ZMĚNA PROJEKTU – ZMĚNA 01

Akce: Park s hřištěm sídliště Trávník v České Třebové

akce: PARK S HŘIŠTĚM SÍDLIŠTĚ TRÁVNÍK Česká Třebová		č. svazku:	
objekt:		zakázka: 18024	
místo:	Sídlíště Trávník, p.č.222/6, k.ú. Česká Třebová	datum: 6/2020	www.kkarchitekti.cz vojtech.kmosek@gmail.com +420 737 013 649 Trstěnice u Lit. čp.56 Trstěnice u Lit., 569 57
objednatel:	Město Česká Třebová, Staré náměstí 78, 56002 Č. T.	st.: DÚR+DSP	
zodpovědný projektant:	Ing. Antoním Puncman	profese: D	
sadové úpravy vypracoval:	Ing. arch. Vojtěch Kmošek	formát: A4	
obsah: NOVÉ ŘEŠENÍ SCHODIŠTĚ		měřítko: 1 : 125	č.v.: N02

ŘEŠENÍ NOVÉHO SCHODIŠTĚ SÍDLIŠTĚ TRÁVNÍK

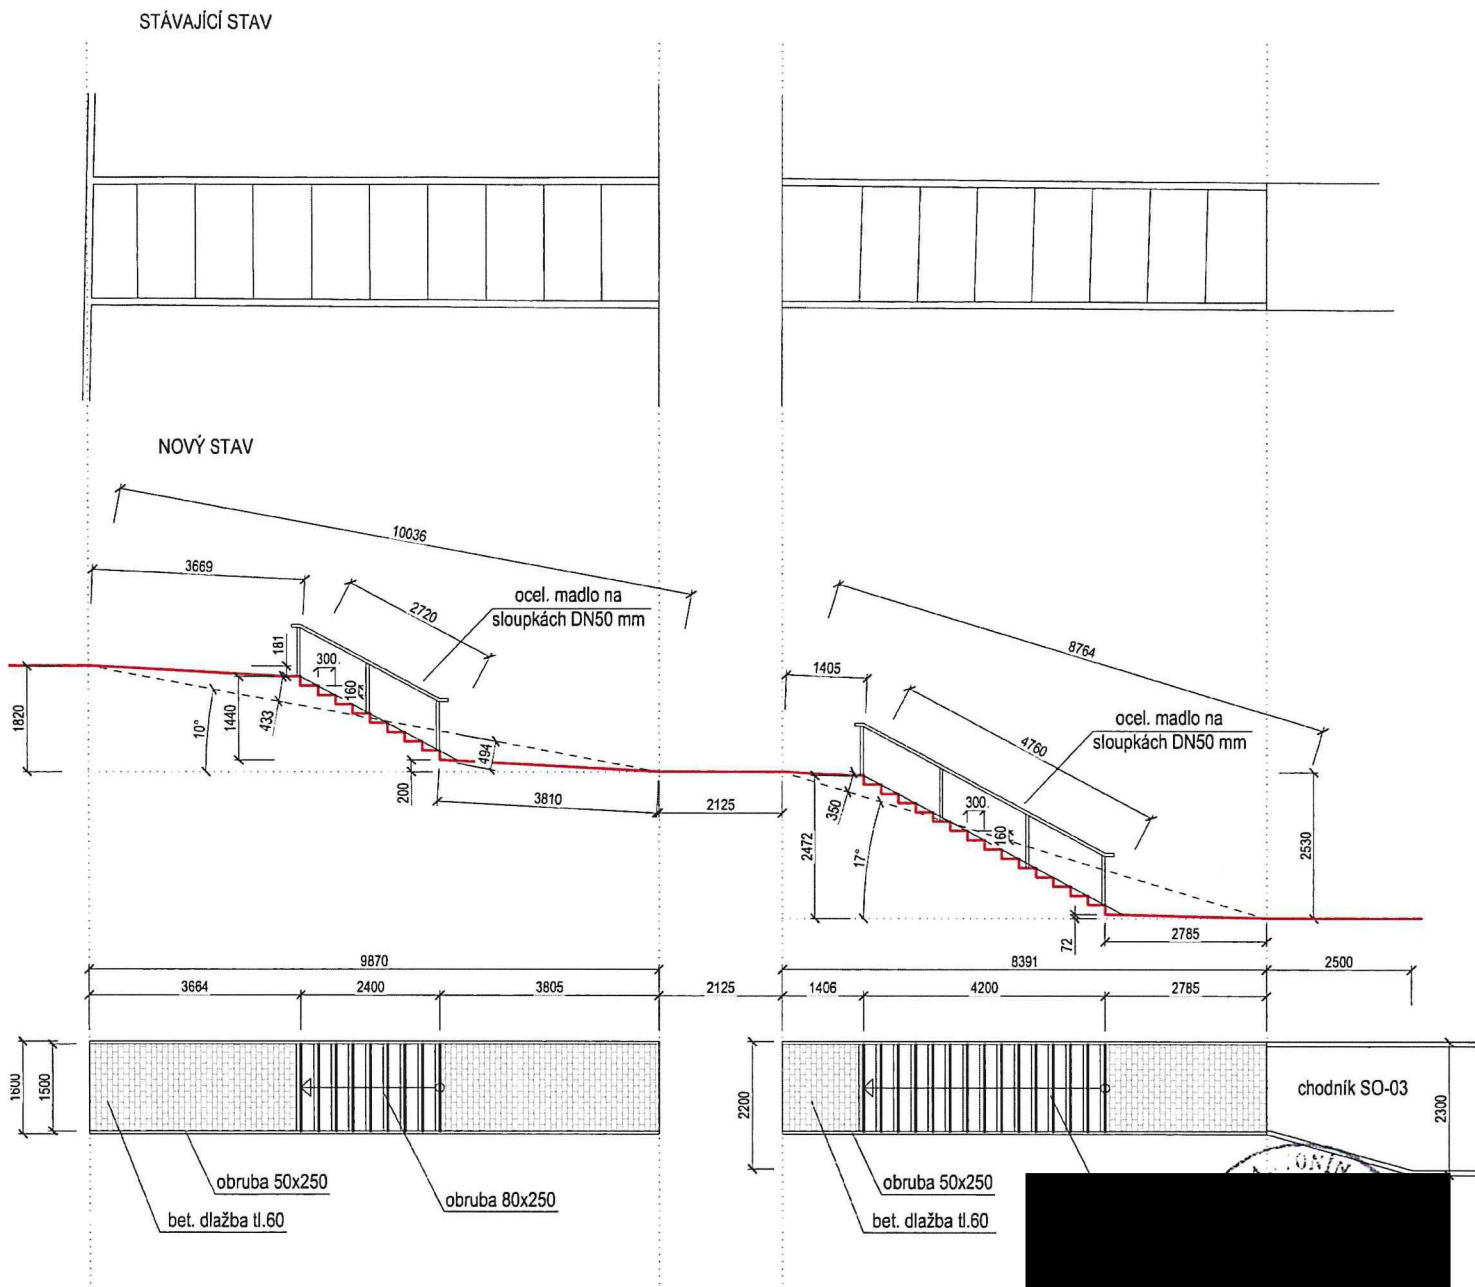
- 9) Změna venkovního betonového schodiště š. 2,20 m - na místo vyspravení a obkladu betonovými deskami bude vybudováno nové schodiště ze zámkové dlažby a betonových obrubníků v celkové š. 1,60 m (1,50 m + 2 x obruba š. 50 mm), viz. zakres Nová koordináční situace a výkres Nové řešení schodiště. Změna řešení schodiště je z důvodu havarijního stavu stávajícího betonového schodiště, které není možné použít jako podklad pro obklad jak bylo původně uvažováno a také nevyhovující tvar stávajících schodišťových stupňů dle v současnosti platných předpisů. Nové schodiště bude splňovat současné předpisy.
